Allegato "A" alla Deliberazione della Giunta Regionale n° 29-3353
In data 11 LUG. 2006 relativa all'approvazione della Variante al PRGC del
Comune di Mombaruzzo

Elenco modificazioni introdotte "ex officio" ai sensi dell'11° comma dell'art. 15 della L.
R. 5.12.1977 n° 56 e s.m.i..

Pratica A60078

Modifica Cartografica 1.

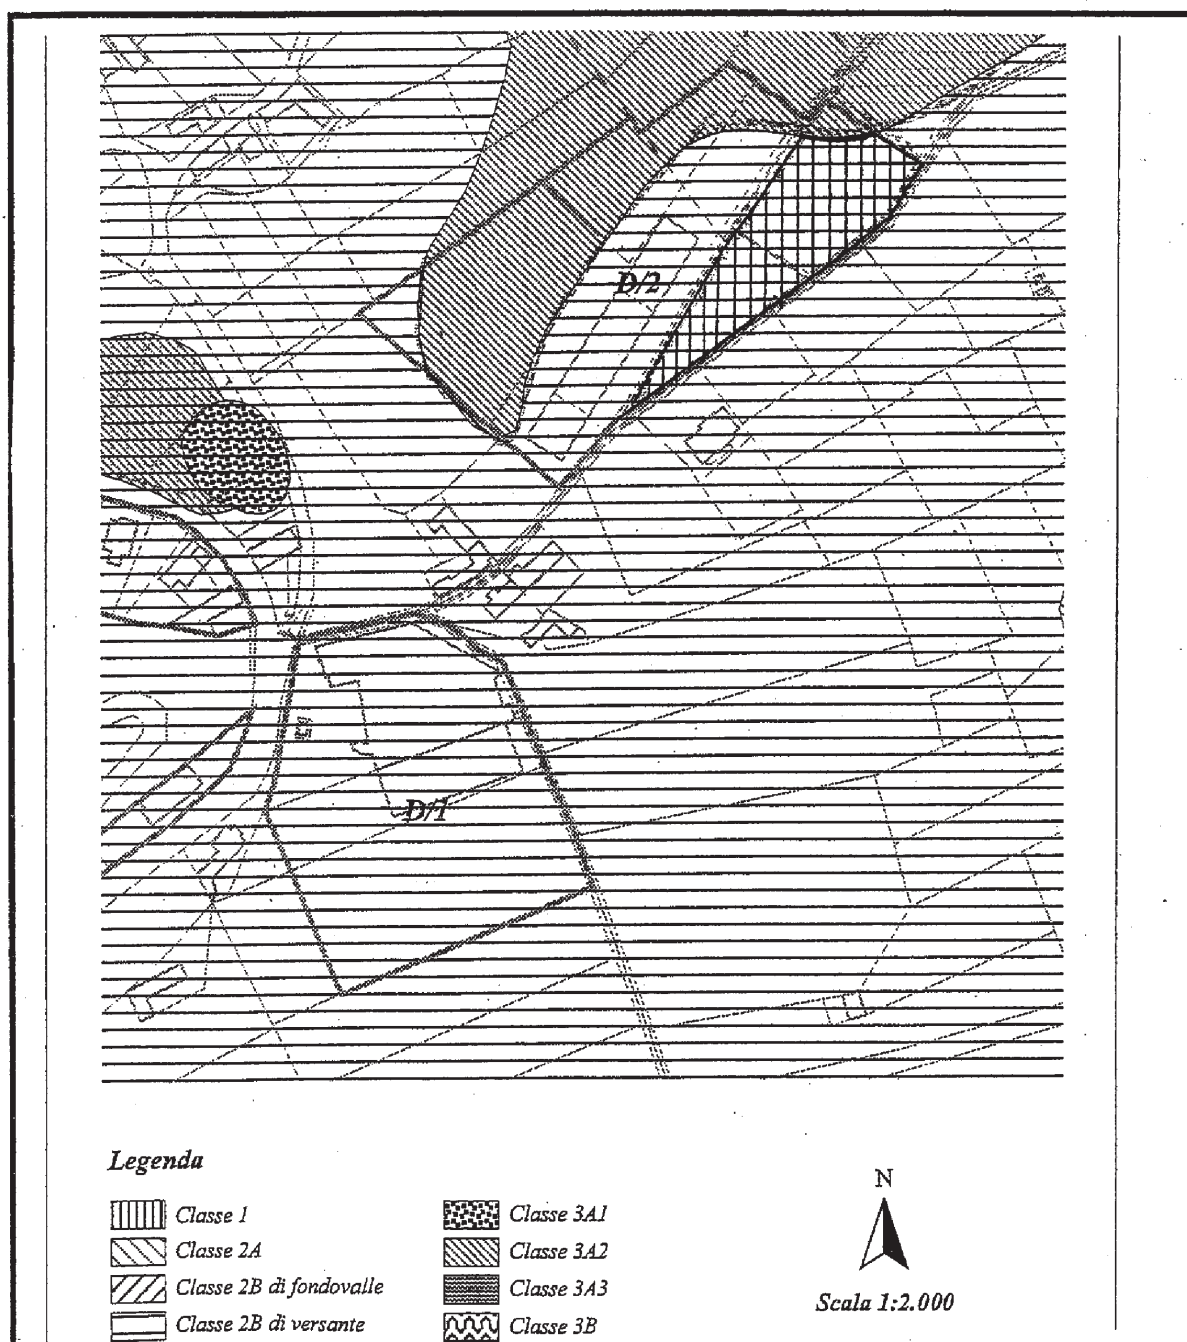
- Le pagine dal n. 1 al n. 9 e gli interclusi estratti cartografici sono stralciati in quanto ripetuti.
- L'estratto cartografico dopo la pag. 33 è stralciato in quanto si riferisce alle aree D1 e D2 di pag. 19 e pag. 21.
- L'estratto cartografico allegato alla scheda dell'area D/2 è modificato così come segnalato dalla Struttura Territoriale dell'ARPA ed evidenziato nella modifica cartografica 1

- Tra le note degli "Interventi ammessi" è aggiunto un nuovo comma che recita: "La porzione di Area indicata nell'estratto cartografico allegato alla scheda di indagine geologica dell'area D/2 pag. 21 dell'allegato 5 è inibita a ogni intervento edificatorio."

Modifiche all'estratto cartografico allegato alla scheda dell'area D/2

Porzione dell'area D/2 inibita all'edificazione
